## Keuringsverslag van een elektrische laagspanning- en zeer lage spanningsinstallatie

### NIET CONFORM

Straatnaam Sinaaistraat  
Huisnummer 25  
Busnummer  
Postcode 9160  
Gemeente LOKEREN  
Land België

Controlebezoek van een oude huishoudelijke elektrische installatie van een wooneenheid bij verkoop op vraag van de verkoper volgens (KB 08/09/2019) - AREI Boek 1- 8.4.2. en 8.2.1. en 4.2.4.3.

Afbeelding schakel- en verdeelbord:

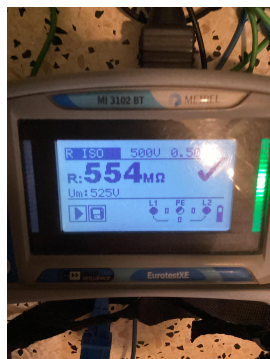
I3.07 Een demonteerbaar aansluitstuk (aardingsonderbreker) dient aangebracht te worden in de aardgeleider teneinde de meting van de aardweerstand mogelijk te maken. (Boek 1 Onderafdeling 5.4.3.5.)

I5.01 De aanduiding van de stroomkringen en/of apparatuur, aansluitklemmen, enz dient aangebracht of vervolledigd te worden. (Boek 1 Onderafdeling 3.1.3.1. en 3.1.3.3.A. en 5.1.6.1)

I5.06 De deur en/of afschermplaat van het schakelbord dient (terug)geplaatst te worden. Aanraking van onder spanning staande delen mogelijk. (Boek 1 Afdeling 5.1.4. en 5.3.5.1.A. en 4.2.2.3.)

I5.11 Niet gebruikte invoeringen van het verdeelbord zijn niet correct of onvoldoende afgedicht. (Boek 1 Afdeling 5.1.4. en 4.2.2.3.)

I5.14 De nominale spanning dient duidelijk vermeld te worden op een oordeelkundig gekozen plaats. (Boek 1 Onderafdeling 3.1.3.3.)

I6.02 Een algemene differentieelstroombeschermingsinrichting met een nominale stroom (In) van minstens 40A en een gevoeligheid van maximum 300mA is niet geplaatst. (Boek 1 Onderafdeling 4.2.4.3. en 5.3.5.3.a.)

I6.04 Een differentieelstroombeschermingsinrichting met een gevoeligheid van 30mA is te plaatsen voor installaties van badkamer, wasmachine, vaatwas, droogkast en/of gelijkaardige toestellen. Deze dient ondergeschikt te zijn aan de hoofddifferentieelstroombeschermingsinrichting (Boek 1 Onderafdeling 7.1.4.3. en 4.2.4.3.)

I6.09 Er is geen bescherming door een differentieelstroombeschermingsinrichting met een gevoeligheid van max. 30mA voorzien voor contactdozen zonder aardpen. (boek 1 afdeling 8.2.1 punt 6)

I8.13 Het gebruik van kabels van het type VTLmb, LMVVR, COAX, VVT is verboden. (Boek 1 Onderafdeling 5.2.1.2.)

I8.21 Kabeldoorvoeren uit te voeren met wartels of gelijkwaardig bescherming. (Boek 1 Onderafdeling 5.2.6.1.)

I9.07 Niet alle contactdozen op LS zijn kinderveilig conform NBN C 61-112-1:2017. (Boek 1 Onderafdeling 1.4.2.3. en 5.3.5.2.)

N17 De aardspreidingsweerstand kon niet gemeten worden. Deze dient bij voorkeur kleiner te zijn dan 30ohm.
